Teie 21.08.2024 nr 7-1/939-2

Meie 16.09.2024 nr 7.2-2/24/4109-3

Kuusalu tee 5 kinnistu detailplaneeringu kooskõlastamata jätmine

Joonis 1. Väljavõtted Maa-ametist teeregistrist ja planeeringu põhijoonisest

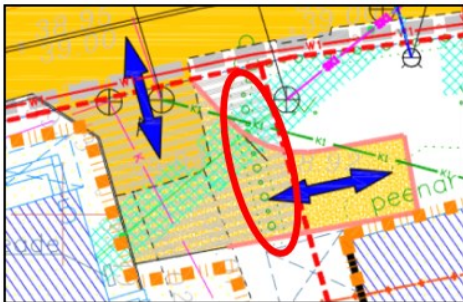
1. PlanS § 126 lg 1 punkt 7 alusel on planeeringu ülesandeks määrata planeeringuala liikluskorralduse põhimõtted. Täpsustamist vajab planeeringu põhijoonisel näidatud olemasolev ristumiskoht riigitee km 1,492, mille lahendusega peab tagama, et sõidukite manöövrid oleksid sooritatavad ilma riigiteel tagurdamiseta. Palume kirjeldada detailsemalt, kuidas toimub kinnistule sisse- ja väljasõit. Planeeringu põhijoonisele kanda seletuskirja p 4.2 *Liikluskorraldus ja parkimise korraldus* kohane parkimislahendus.
2. Põhijoonisel kujutatud tänava kaitsevööndi laius ei ühti Maa-ameti teeregistri tänava kaitsevööndi laiusega (vt *joonis 1*). Palume kontrollida ja korrigeerida planeeringu põhijoonisel näidatud tänava kaitsevööndi laiust, lisada vastav mõõtkett. EhS § 71 lg 3 kohaselt on tänava kaitsevööndi laius mõlemal pool äärmise sõiduraja välimisest servast 10 m.

Joonis 3. Väljavõtte planeeringu põhijoonisest

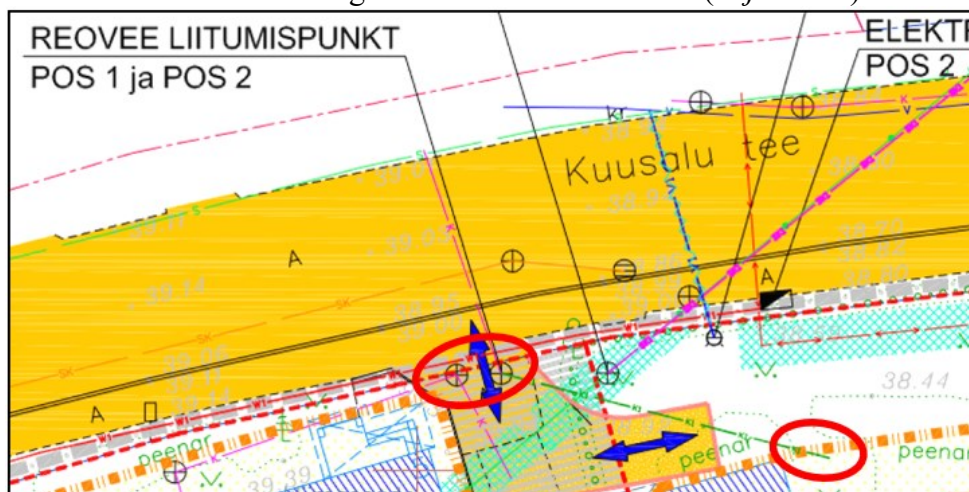
4.1. Planeeringu seletuskirja p 4.6.2 Veevarustus ja reoveekanaliseerimine on selgitatud:
Kanaliseerimise liitumispunktis Kuusalu teel on eelnevalt paigaldatud kaev, mis asub tänavavõrgu trassil. Moodustatavate kruntide reoveed juhatakse isevoolse torustikuga

liitumiskaevu. Planeeringu põhijoonisel näidatud lahendus ja seletuskirjas olev selgitus on vastuolus. Palume korrigeerida nimetatud vastuolu (vt *joonis 3*).

Joonis 4. Väljavõtte planeeringu põhijoonisest

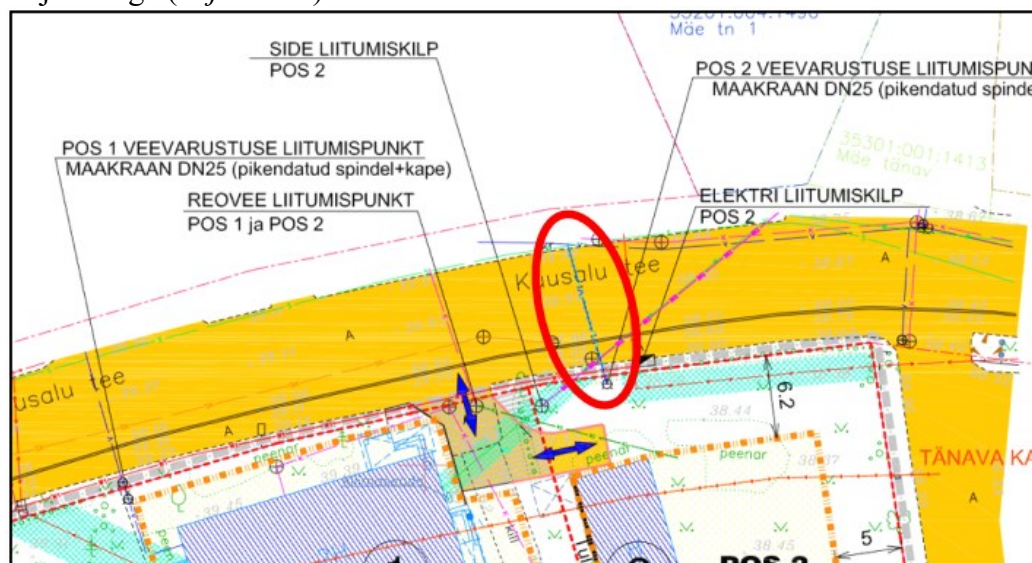
- 4.2. Planeeringu seletuskirja p 4.6.2 Veevarustus ja reoveekanaliseerimine on selgitatud: Kuusalu tee 5 detailplaneeringuga moodustatavate uute kruntide joogivee liitumispunktidesse paigaldatakse maakraanid DN25 olemasoleva maakraani vahetuse lähedusse Kuusalu teel. Lubatud veevõtt liitumispunktides on 1,0 m³/h. Kinnistud ühendatakse maakraaniga DN 25 PE plasttoruga. Krundi Pos 2 veevarustuse torustik läbib krundi Pos 1.

Planeeringu seletuskirjas olev selgitus on vastuolus põhijoonisel näidatud lahendusega. Palume korrigeerida nimetatud lahendust ning viia vastavusse seletuskirjas kirjeldatuga (vt *joonis 4*).

Joonis 5. Väljavõte planeeringu põhijoonisest

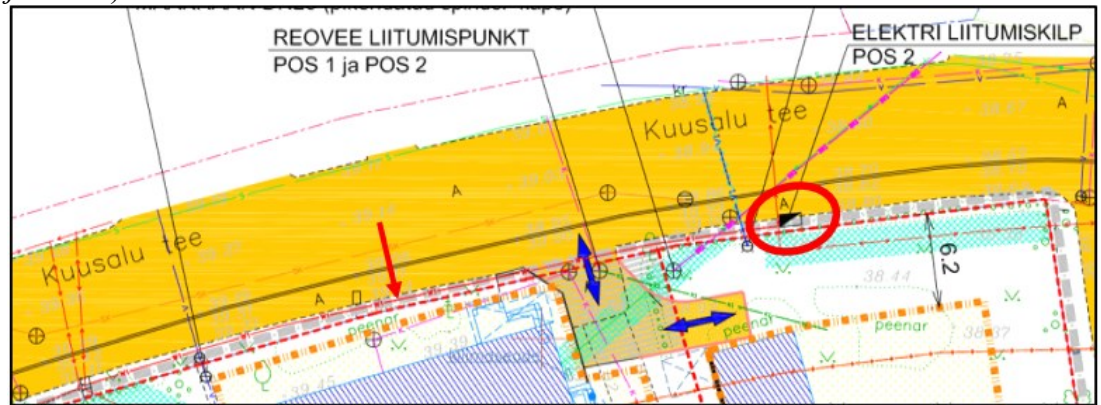
- 4.3. Planeeringu seletuskirja p 4.7 Elektrivarustus on selgitatud: Moodustatava krundi Pos 2 elektrivarustuseks ehitatakse välja kaabelliin õhuliini mastist ning paigaldatakse sokliga liitumiskilp krundi piirile Kuusalu tee äärde Liitumiskilbist ehitatakse 0.4 kV maa-alune kaabelliin tarbija peakilbini ning see ehitatakse välja tarbija kull.

Planeeringu põhijoonisel on näidatud kavandatud 0,4 kV elektriliin ja liitumiskilp riigitee alusele maale. Arvestades, et kavandatud tehnovõrgud (elektrikaabel ja liitumiskilp) ei ole EhS § 92 lg 1 nimetatud rajatised, mis on vajalikud tee toimimiseks ning riigitee alune maa on peaaegu täielikult riigitee rajatistega kaetud, ei näe me võimalust nimetatud tehnovõrkude rajamiseks piki riigiteed riigitee alusele maale ning

riigitee kaitsevööndisse. Palume leida lahendusele uus asukoht kinnistu siseselt (vt joonis 5).

Joonis 6. Väljavõte planeeringu põhijoonisest

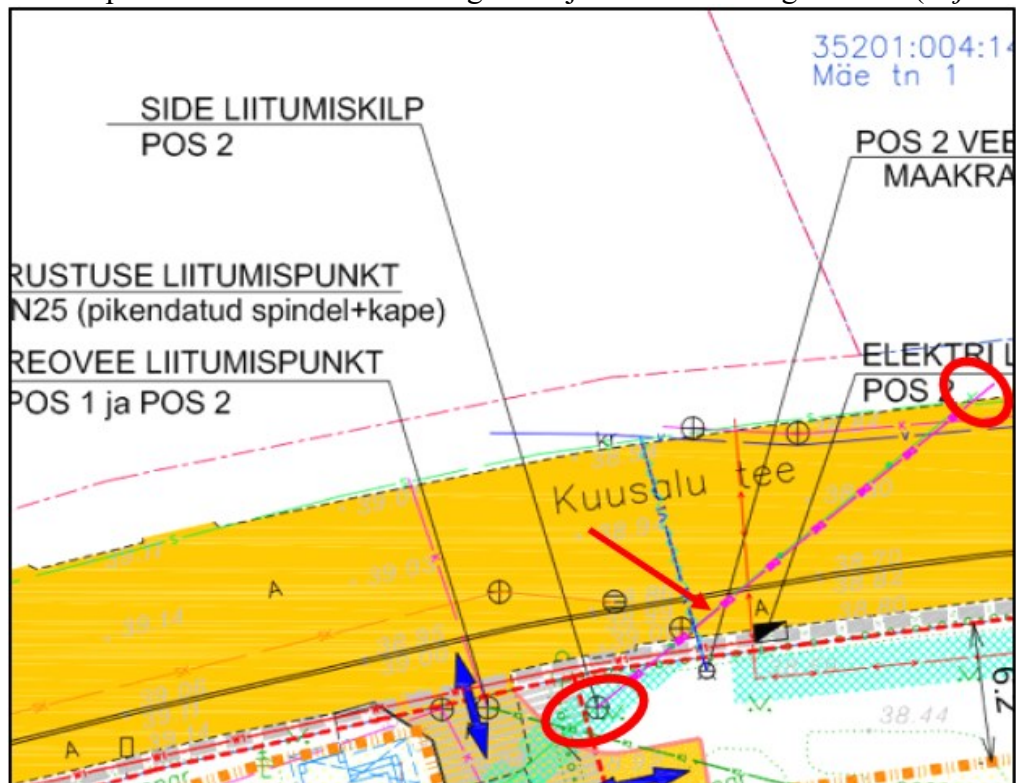
4.4. Planeeringu seletuskirja p 4.8 Sidevarustus on selgitatud: Telekommunikatsioonivõrk krundil Pos 1 on eelnevalt olemas. Sidevarustuseks krundile Pos 2 on planeeritud uus liitumine vastavalt Telia tehnilistele tingimustele. Planeeringu joonisel näidatud side liitumiskilp on tähistatud reoveekanaliseerimise kaevu leppemärgiga. Kavandatava sidekanaliseerimise trassi leppemärk on tähistatud projekteeritud sademeveekanaliseerimise -SK1- joonestiiliga, kuid korrektne oleks projekteeritud sidekanaliseerimise joonestiiliga -S1-. Joonise arusaadavama loetavuse tagamiseks palume korrigeerida nimetatud trassi leppemärke. Kajastada joonisel sidetrassi liitumispunkti asukoht vastavalt võrguvaldaja tehnilistele tingimustele (vt joonis 6).

Lisada seletuskirja, et lähtuda tuleb Transpordiameti juhendist „[Nõuded tehnovõrkude ja -rajatiste teemaale kavandamisel](#)“.
